## **Sendero a Refugio Frey.**

## **Parque Nacional Nahuel Huapi.**

### **Consideraciones sobre trabajo proyecto BID senderos de trekking.**

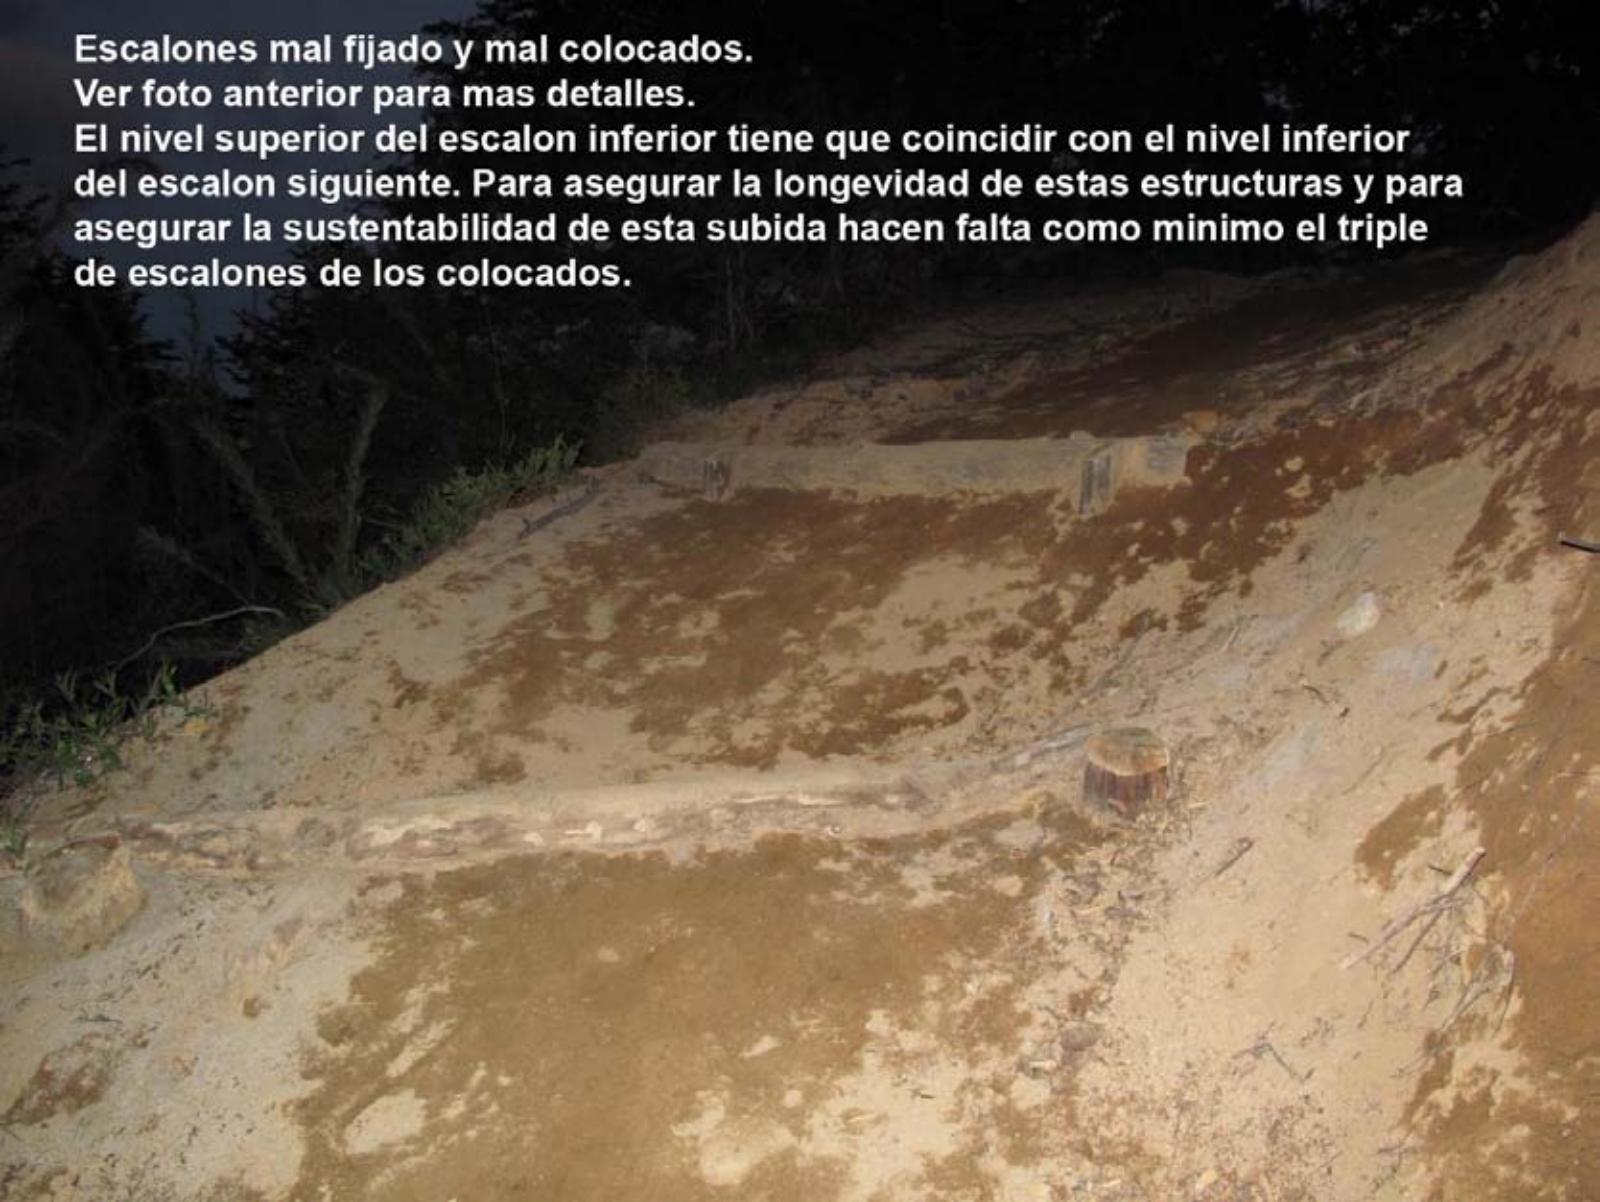
## Escalones mal fijados

### - fijados desde adelante (mal)

- sin estar fijados (undidos) en la pendiente a monte.  
- no estan colocados suficientemente profundos.

- sin tapas (a valle)

el diametro de los troncos en este caso es adecuado.

Para asegurar la longevidad de cualquier escalera el nivel superior del escalon inferior no tiene que estar por debajo del nivel inferior del escalon siguiente. En este caso esta mal hecho. Esta es otra de las muchas medidas que asegurar la longevidad de una estructura.
